DIVISIONE V – SISTEMI DI VALUTAZIONE AMBIENTALE

**OGGETTO:[ID: 6139] Variante tecnico funzionale ex art. 24 - Modifica
posizionamento cassoni ex Concordia per riconfigurazione Darsena
ormeggio Megayacht all'interno del Porto Turistico Lotti.
Valutazione Preliminare ai sensi dell'art. 6, c. 9, del D.Lgs. 152/2006.
Nota Tecnica**

Figura 1 – Inquadramento generale dell'intervento in esame

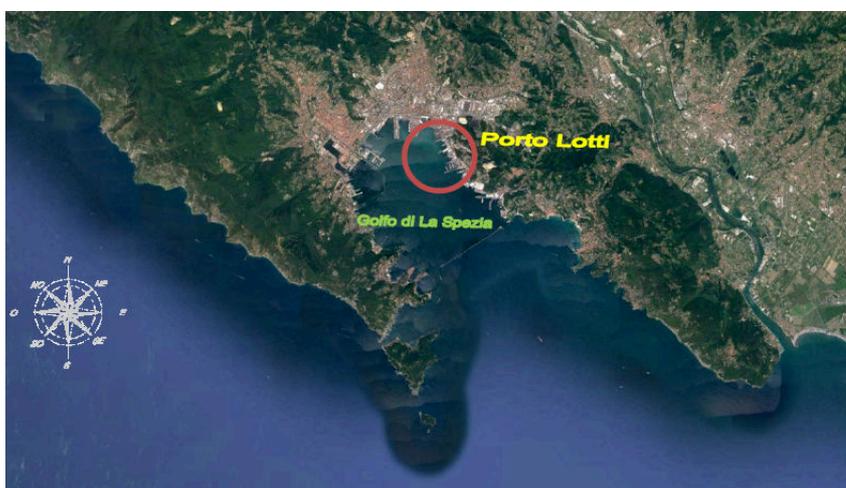
- le modifiche allo specchio acqueo conseguenti, pur risultando di minima entità, prevedono un aumento di circa 4.765,00 mq. (pari al 2,95% dello specchio acqueo in concessione) principalmente necessari per il riposizionamento dei corpi morti di ormeggio dei pontili galleggianti;

- è prevista la stabilizzazione del fondo marino mediante stesura sul fondo di uno strato di imbasamento e successiva stabilizzazione con l'inserimento di ghiaia tramite tubi guida in acciaio fino alla quota di circa 6/10 mt sotto il fondale marino;

- è prevista la realizzazione sul lato SUD di un tratto di circa 10 metri di raccordo con il molo principale esistente tramite l'infissione di pali in acciaio, in luogo del pontile galleggiante a grande dislocamento esistente al quale si agganciavano i frangiflutti galleggianti;

- in relazione a questi due nuovi interventi non sono state fornite sufficienti informazioni in merito al bilancio dei materiali, ai siti di approvvigionamento ed eventuale smaltimento, né alla loro movimentazione;

- la documentazione trasmessa contiene scarsi riferimenti alla prevista fase di cantierizzazione ed ai potenziali effetti ambientali correlati;
- per ultimo, si fa riferimento al fatto che il riposizionamento dei cassoni garantisce anche l'accessibilità delle imbarcazioni di maggiori dimensioni indipendentemente dalla presenza del campo boe, per lo scarico di idrocarburi dell'Arcola Petrolifera, senza prendere in considerazione la modifica dei traffici e l'eventuale incremento.

Pertanto, in considerazione della tipologia di interventi proposta e delle sopra citate considerazioni, si ritiene che per il progetto in valutazione, ovvero la *“Modifica posizionamento cassoni ex Concordia per riconfigurazione Darsena ormeggio Megayacht all'interno del Porto Turistico Lotti”*, non si possano escludere impatti ambientali significativi e negativi e che pertanto lo stesso debba essere più opportunamente valutato nell'ambito di una procedura di Verifica di Assoggettabilità a VIA, ai sensi dell'art.19 del D. Lgs. 152/2006 e ss.mm.ii..
